Krycí list ZBV

Název a evidenční číslo Stavby: "II/329 Plaňany, obchvat"

5**Chodníky, II. etapa****101.1 / 1**

Dešťová kanalizace , I. etapa

HMATOVÉ ÚPRAVY U PŘEJEZDU PŘES ŽEL. TRÁŤ LEVÁ ČÁST (II. ETAPA) STANIČENÍ 0,774

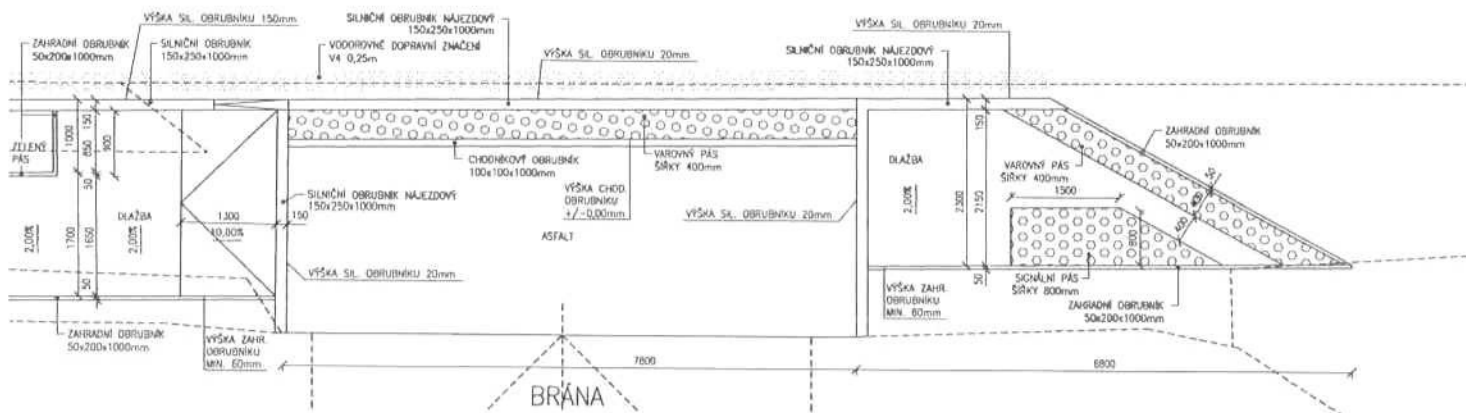
7. Další doklady	13 počet listů		
Iniciátor změny: Investor			
Popis a zdůvodnění Změny:			
Při realizaci stavebního objektu bylo nutno dořešit napojení chodníku u železničního přejezdu směrem k železniční stanici. V rámci realizační dokumentace bylo, dle požadavku investora, doprojektováno napojení chodníku od železničního přejezdu směrem k železniční stanici z důvodu zachování plynulé a jednotné chodecké trasy včetně hmatových úprav. Tato část chodníku je dle projektanta v objektu SO 101.1 Chodníky II. etapa. (Napojení chodníku se nachází přímo u železničního přejezdu).			
Tato změna vznikla z nepředvídaných důvodů v průběhu provádění prací. Jedná se o Změnu nepodstatnou, nepředvídanou, která je tak podle § 5, odst. 1, písm.c) resp. § 10 Směrnice R-SM-36 Krajské správy a údržby silnic Středočeského kraje (účinnost od 29.5.2017) upřesňující provádění změn závazků dle zákona č. 134/2016 Sb., o zadávání veřejných zakázek zařazena do Skupiny 3. Zároveň se jedná o práce, které nemění celkovou povahu veřejné zakázky. Z hlediska Zákona o zadávání veřejných zakázek č. 134/2016 Sb. Změna nepředstavuje vznik podstatné změny závazku a dle § 222, odst. 6 se jedná o změnu nepředvídanou.

V rámci realizační dokumentace bylo, dle požadavku investora, doprojektováno napojení chodníku od železničního přejezdu směrem k železniční stanici z důvodu zachování plynulé a jednotné chodecké trasy včetně hmatových úprav.

Předmětem ZBV je provedení části chodníku vč. hmatových prvků u žel. přejezdu směrem k žel. stanici a úpravu chodníku v místě u žel. stanice s doplněním hmatových prvků z důvodů propojení celé pěší trasy a zachování kontinuity a bezpečnosti pěšího provozu v tomto úseku.

Souhlasíme s předloženými ZBV č.5 SO 101.1 – Chodníky, II. etapa.

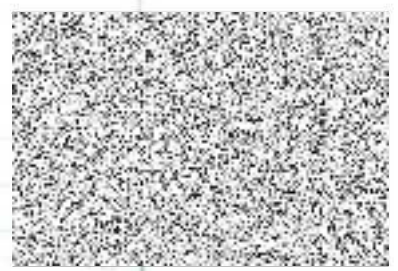
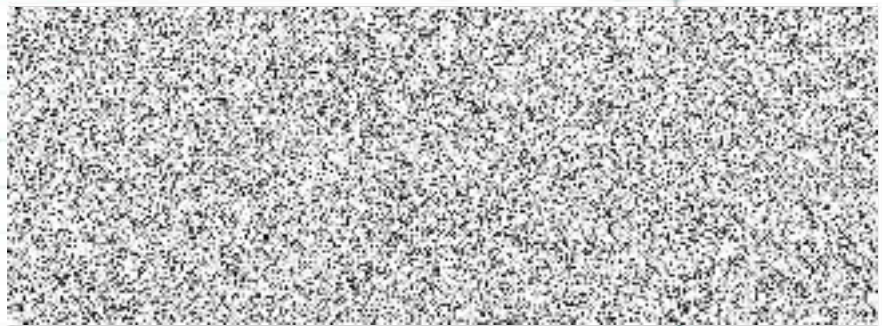
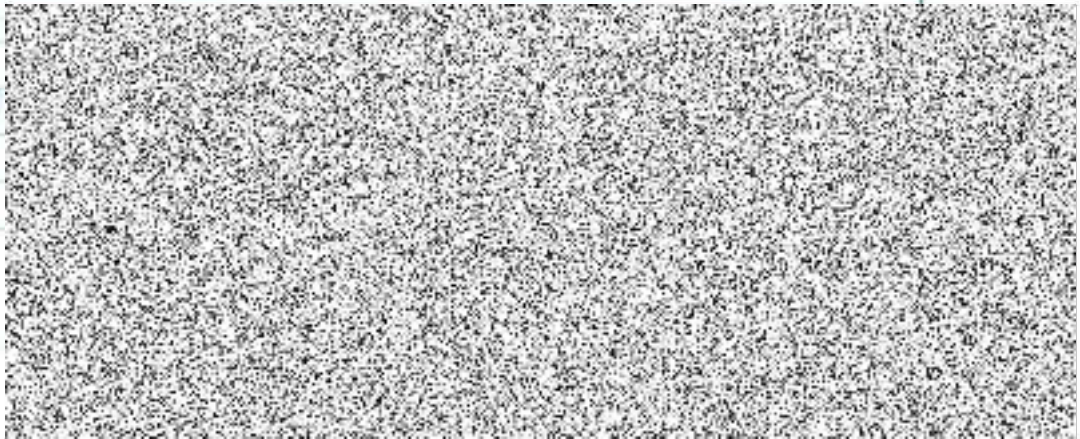
V projektové dokumentaci zpracované roku 2014 bylo navrženo zachování kanalizační šachty č. 4 u železničního přejezdu. Při realizaci stavby byl zjištěn její nevyhovující stav. Z tohoto důvodu bylo nutné ji vybourat a vybudovat novou šachtu společně s uliční vpustí.
